**Forum mondial de l'harmonisation
des Règlements concernant les véhicules**

Groupe de travail des dispositions générales de sécurité

Règlement n° 46 (Dispositifs de vision indirecte)**Proposition d'amendements au Règlement n° 46
(Dispositifs de vision indirecte)****Communication de l'expert de l'Allemagne***

Le texte reproduit ci-après, préparé par l'expert de l'Allemagne, vise à introduire des prescriptions permettant l'installation de rétroviseurs extérieurs à fonction de pivotement automatique du côté passager d'un véhicule. Les modifications qu'il est proposé d'apporter au texte actuel du Règlement sont indiquées en caractères gras.

Figure 6a

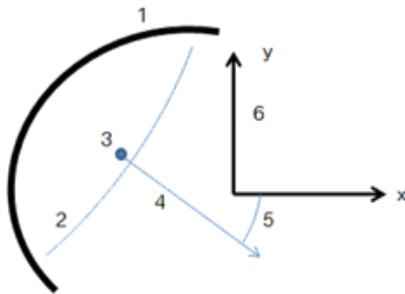
15.2.4.3.2.3 L'angle de référence de la glace du rétroviseur est l'angle que ferait la projection du vecteur normal de la glace du rétroviseur sur la surface de la route par rapport à l'axe horizontal du véhicule lorsque la glace du rétroviseur est dans sa position de référence.

La position de référence est la position de la glace du rétroviseur qui assure le champ de vision prescrit au paragraphe 15.2.4.3.2. Elle est définie au cours de la procédure d'essai pour l'homologation de type.

Le vecteur normal de la glace du rétroviseur est le vecteur qui traverse verticalement la surface de la glace du rétroviseur en partant du centre de gravité de cette surface¹.

Figure 6b

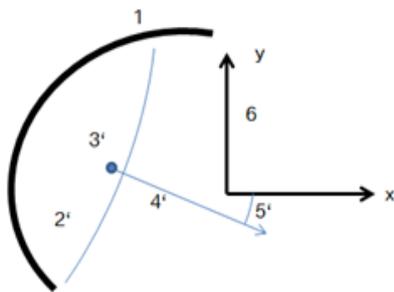
15.2.4.3.2.4 L'angle de pivotement maximal est l'angle que ferait la projection du vecteur normal de la glace du rétroviseur sur la surface de la route par rapport à l'axe horizontal du véhicule lorsque la glace du rétroviseur est dans sa position de pivotement maximal.

Figure 6c
Différence maximale autorisée entre la position de référence
et la position de pivotement maximal

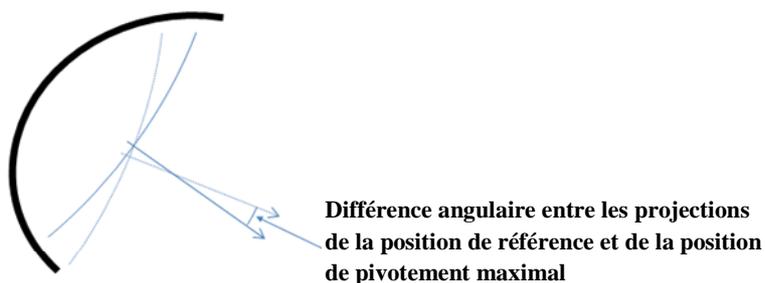
La différence entre l'angle de référence de la glace du rétroviseur et l'angle de pivotement maximal ne doit pas dépasser 15°. La glace ne doit pivoter que dans le sens qui écarte le champ de vision du véhicule.

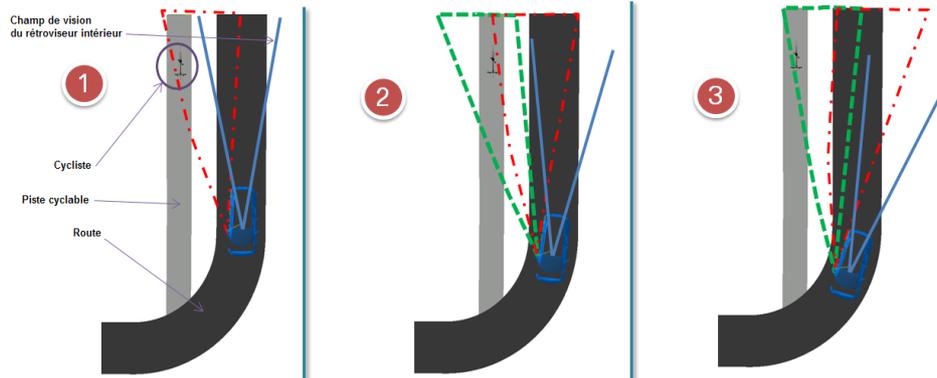
1. Le texte actuel du Règlement n° 46 n'autorise que des rétroviseurs qui n'altèrent pas le champ de vision mesuré. Cette restriction limite la portée du progrès technique et risque d'entraver l'amélioration de la sécurité routière.
2. Au cours d'une manœuvre de braquage, la conception actuelle des rétroviseurs empêche le conducteur de distinguer un usager de la route qu'il pourrait apercevoir avant d'entamer la manœuvre (voir fig. ci-dessous).
3. La présente proposition d'amendement au Règlement est censée contribuer à prévenir de telles situations de trafic dangereuses. Il est proposé d'autoriser le pivotement de la glace du rétroviseur du côté passager d'un véhicule pour permettre au conducteur d'avoir un meilleur champ de vision qu'avec les rétroviseurs conventionnels au cours de manœuvres de braquage, surtout en ville.

Le véhicule se trouve juste avant un virage, sur le point de tourner à droite.

Un cycliste est visible dans le rétroviseur extérieur du côté passager (champ de vision en pointillés de couleur rouge).

Le véhicule est entré dans le virage, l'angle de lacet est de 8° .

Avec un rétroviseur normal non pivotant le cycliste disparaît du champ de vision du conducteur (pointillés en rouge). Avec un rétroviseur ayant pivoté complètement le cycliste peut encore être vu (pointillés en vert).

Grâce au pivotement du rétroviseur, le champ de vision d'origine est maintenu plus longtemps.

Lorsque l'angle de lacet dépasse environ 18° le cycliste disparaît pratiquement du champ de vision malgré le pivotement du rétroviseur (pointillés en vert).
